Gemeinde Emmen

Bebauungsplan Neuschwand  
Planungsbericht z.H. Einwohnerrat

Ausschnitt Situationsplan  
Stand öffentliche Auflage

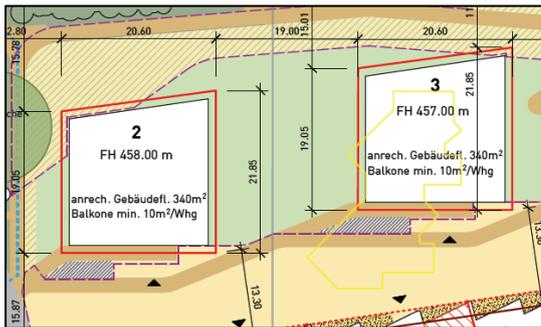
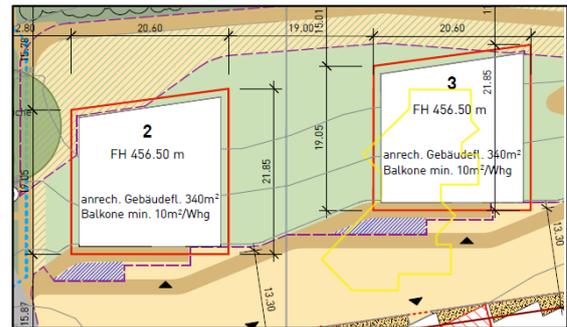
- Die Firsthöhen der Baubereiche 2 und 3 werden von 458.00 m.ü.M. respektive 457.00 m.ü.M. auf 456.50 m.ü.M. reduziert.

Durch die Reduktion der Firsthöhe wird bezüglich der Höhe kein Spielraum mehr gewährt. Das begleitende Richtkonzept Architektur wird durch diese Reduktion in seiner Umsetzung nicht eingeschränkt.

Ausschnitt Situationsplan  
Stand öffentliche Auflage

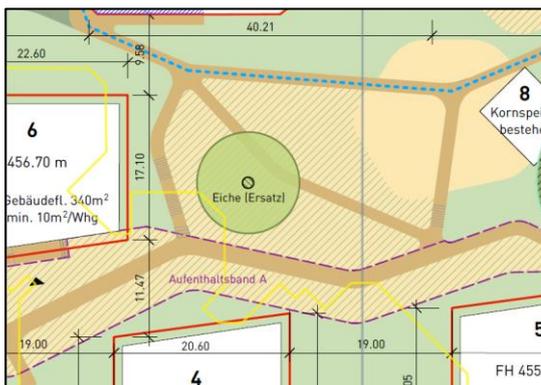
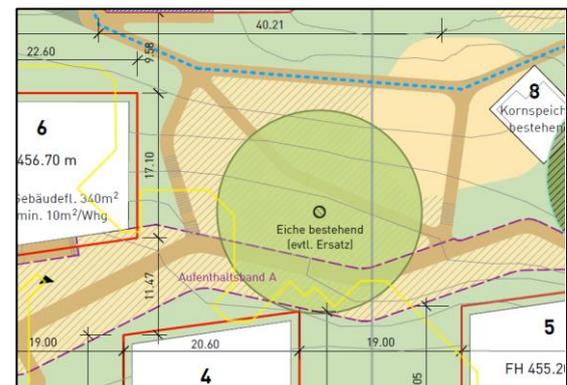
- Der Situationsplan wird aufgrund der Änderungen an Art. 20 der Sonderbauvorschriften wie folgt angepasst:

Die bestehende Eiche soll erhalten werden. Ist ein Erhalt aufgrund der Anforderungen an ein hindernisfreies Wegnetz nicht möglich, muss dies im Rahmen des Baugesuches fachlich nachgewiesen werden. Müsste der Baum aufgrund dieses Nachweises gefällt werden, ist an seiner Stelle Ersatz zu schaffen.
